Kontrola volného bytu

Projekt	Brno-Střed_SANDBOX
Č. projektu	001
Budova	Kobližná 11
Výkres	D-05-PŮDORYS 4NP (Verze 1)
Pracovní balíček	Kontrola volného bytu - Šáchová
Hold point	Finální kontrola

Identifikace volného bytu a pověření osoby ke kontrole

Vstup do bytu:

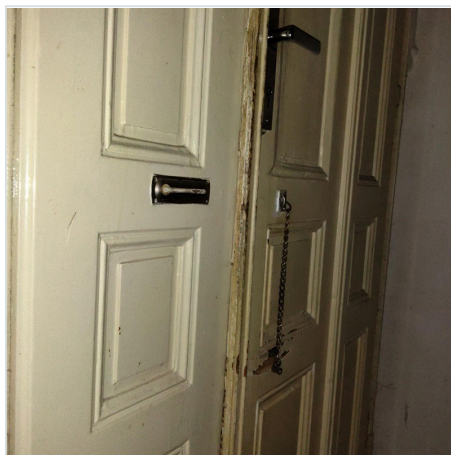
historické v zachovalém stavu
vhodné pro repas.

Vyrovnat hlavní dvevní křídlo, aby doléhalo k postrannímu křídlu

Repase dveří a zárubní vždy probíhá s maximální snahou o zachování historických prvků. Cílem je kvalitní obnova historických dveří při zachování členění dveří, původního historického zasklení a kování. V rámci repase bude nutné vysadit křídlo/křídla dveří, které budou repasovány v truhlářské dílně, aby bylo docíleno maximální možné kvality obnovy. Budou doplněny chybějící nebo poškozené prvky. Odstranění starých nátěrů, přetmelení, vybroušení. Povrchová úprava bude provedena vícevrstevným lakováním syntetickými barvami s provedením kvalitního základu (barevnost bude konzultována s objednatelem). Barvy a případný lak musí být nanášen takovým způsobem, aby bylo dosaženo kvalitního krytí, barevného sjednocení celých dveří a zárubní. Nejsou přípustné, žádné barevné skvrny, či šmouhy, stejně jako stopy po nanášení barev či laků (tahy štětcem).

Zárubně vstupních dveří:

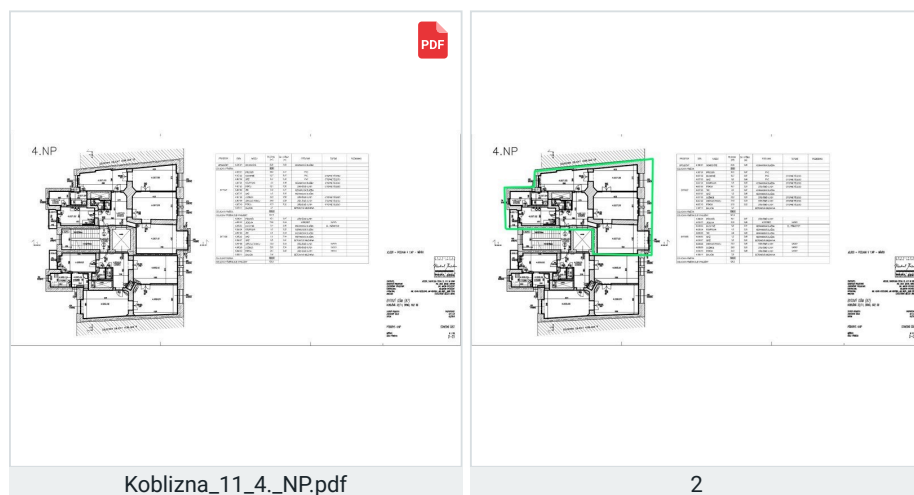
nutná repase.

Repase zárubní vždy probíhá s maximální snahou o zachování historických prvků. Cílem je kvalitní obnova historických dveří a zárubní jako celku. Budou doplněny chybějící nebo poškozené prvky. Odstranění starých nátěrů, přetmelení, vybroušení. Povrchová úprava bude provedena vícevrstevným lakováním syntetickými barvami s provedením kvalitního základu (barevnost bude konzultována s objednatelem). Barvy a případný lak musí být nanášen takovým způsobem, aby bylo dosaženo kvalitního krytí, barevného sjednocení celých zárubní. Nejsou přípustné, žádné barevné skvrny, či šmouhy, stejně jako stopy po nanášení barev či laků (tahy štětcem).

Řešení vlhkosti, zatékání:

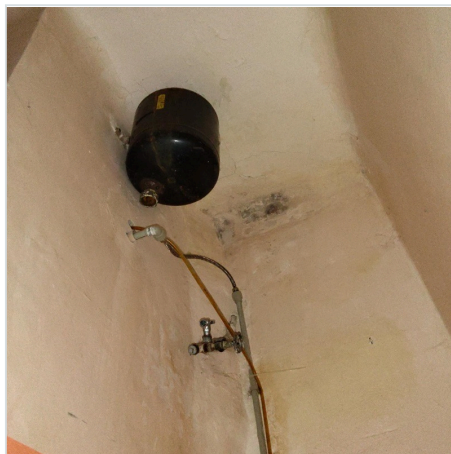
stopy po zatečení, již suché.

Pokoj, koupelna, za kuchyňskou linkou, wc

V případě zaschlých stop po zatečení musí zhotovitel prověřit zda byla příčina zatečení skutečně odstraněna.

V případě, že v bytě byly nalezeny mokré/vlhké stopy po zatékání musí zhotovitel zjistit příčinu zatékání a ve spolupráci s objednatelem zajistit odstranění příčiny, před tím, než budou prováděny další opravy v dotčené místnosti.

Rozsah opravy elektroinstalace (silnoproud):

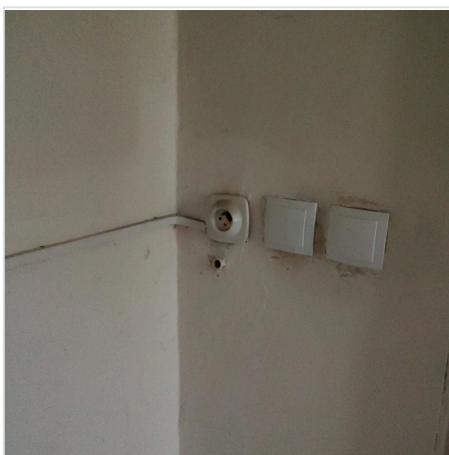
nutná kompletní oprava elektroinstalace.

Bude provedena kompletně nová elektroinstalace v bytě, včetně všech koncových prvků (vypínače, zásuvky, světla, jištění atd.).

Popis opravy ZTI:

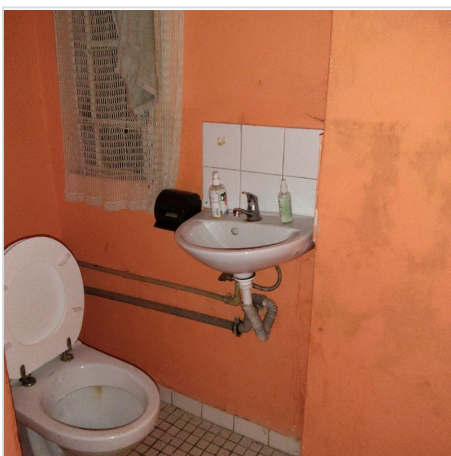
stávající rozvody jsou staré nebo jen částečně opravené, budou tedy kompletně odstraněny a provedeny nově.

Budou vybourány stávající zařizovací předměty a kompletně vyměněny všechny rozvody odpadů a vody, včetně stoupaček v bytě na výšku celého podlaží. Bude použito potrubí se sníženou hlučností. Stoupací potrubí budou napojena v podlaže a stropní konstrukci tak, aby nebylo nutné při budoucích opravách ostatních bytů zasahovat do těchto opravených bytů. V koupelně (případně v technické místnosti) zřízen vývod pro připojení pračky a v kuchyni vývod pro připojení myčky (rohový ventil na studené vodě + podomítkový sifon). Veškeré rozvody budou vedeny ve zdi.

Stav balkónu:

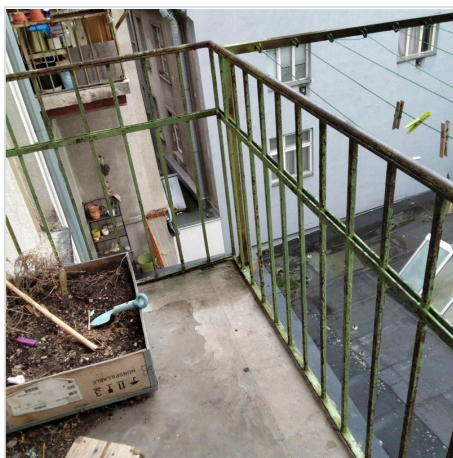
nutná údržba

Chybí nášlapná vrstva a je potřeba provést nový nátěr zábradlí a úchytů pro prádelní šňůru.

Požadovaný stav dispozice:

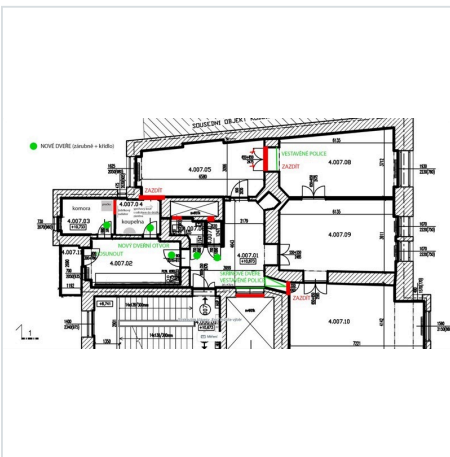
Průchozí koupelna z jednoho pokoje do druhého.

Nutná úprava dispozice, za tímto účelem bude zpracován zjednodušený zákres.
